PARECER SOBRE A CONFORMIDADE DO EIA

«Concessão de Exploração de Depósitos Minerais de Lítio e Minerais Associados “Romano”»

Estudo Prévio

(AIA 3389)

Figura 1. Depósito de Terras de Cobertura/vegetal (a amarelo) Fonte: EIA Pormenor da Carta II - *Layout* do projeto

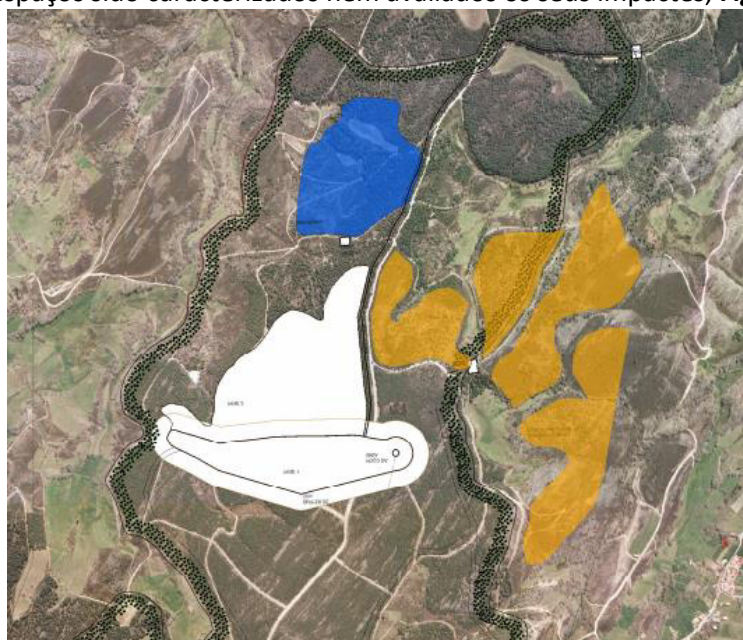
Salienta-se ainda o facto da cartografia relativa ao layout do projeto (Carta II) incluir áreas de deposição temporária das pargas de terra vegetal que extravasam a área de concessão mineira, não tendo esses espaços sido caracterizados nem avaliados os seus impactes, **Figura 1**.
